AH.2022.0531.01.R

**Second opinion
geluidonderzoeken BO-EX
complex 402B**

definitief
23 januari 2023

Opdrachtgever	Gemeente Utrecht Vergunningen, Toezicht en Handhaving
Contactpersoon opdrachtgever	5.1.2.e
Project	Detachering geluidmedewerker 2022 gemeente Utrecht
Betreft	Second opinion BO-EX complex 402B, v/d Waalstraat 9-43, v. Humboldtstraat 68-98
Uw kenmerk	-
Rapport	AH.2022.0531.01.R
Datum	23 januari 2023
Versie	2
Status	definitief
Uitgevoerd door	Adviesbureau de Haan B.V. Weerdjesstraat 70 6811 JE Arnhem Postbus 153 6800 AD Arnhem
Contactpersoon	5.1.2.e 5.1.2.e 5.1.2.e @dgmr.nl
Auteur	5.1.2.e 5.1.2.e 5.1.2.e @dgmr.nl
Projectadviseur	5.1.2.e 5.1.2.e 5.1.2.e @dgmr.nl
2e lezer/secr.	5.1.2.e

figuur 5: beneden-boven woning, nieuwe situatie

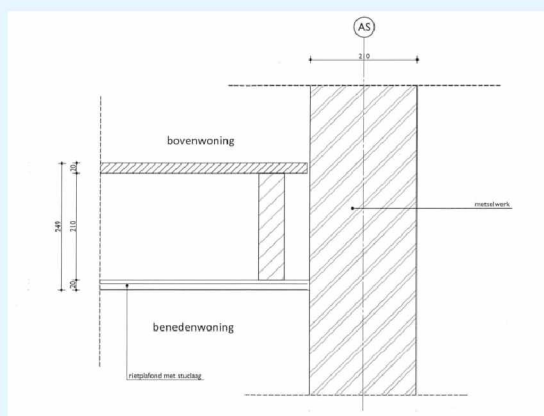
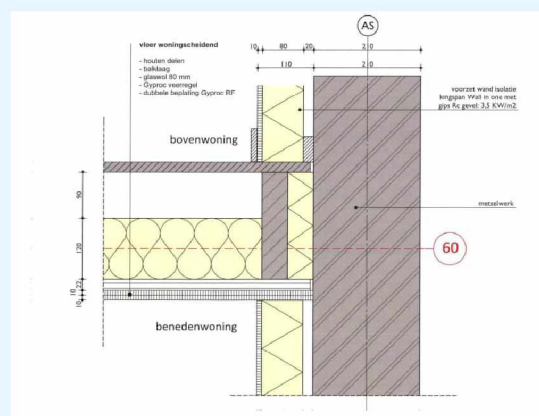
- 1 Bij de beneden-boven woningen is een vrij hangend plafond toegepast met 2x gips, zie figuur 5.
- 2 De aansluiting bij het dak is correct afgevuld met minerale wol, zie figuur 7.
- 3 De gevels zijn voorzien van voorzet wanden, de wanden zijn niet akoestisch ontkoppeld bij de aansluiting naar plafond en vloer.
- 4 De woningscheidende wanden zijn niet voorzien van voorzet wanden.
